Urgente Avviso di Sicurezza **Aggiornamento software programmatore** **sistema di stimolazione transcatetere Micra™**

Modelli
Programmatore 2090 CareLink™ Programmatore 29901 CareLink Encore™ Applicazione software CareLink Network 2491

Gennaio 2019

Riferimento Medtronic: FA856

Immagine 1

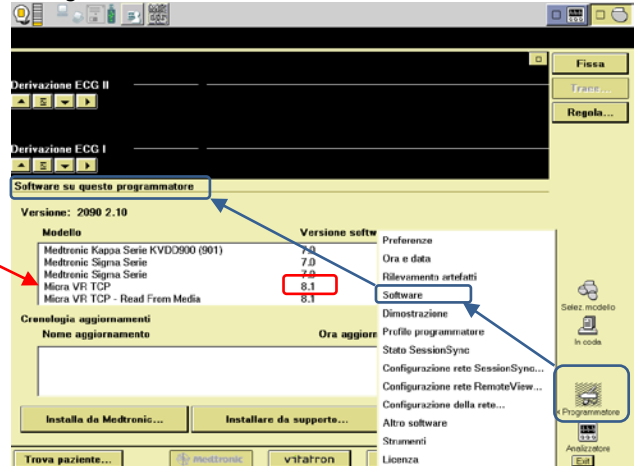
Software corretto: Micra VR TCP versione 8.1 (o superiore)

- Selezionare "Software" (vedi immagine 1)
- Scorrere la lista dei modelli software disponibili nella finestra che appare in alto nello schermo fino a visualizzare il software Micra.
- Verificare che la versione del software Micra VR TCP sia la 8.1.
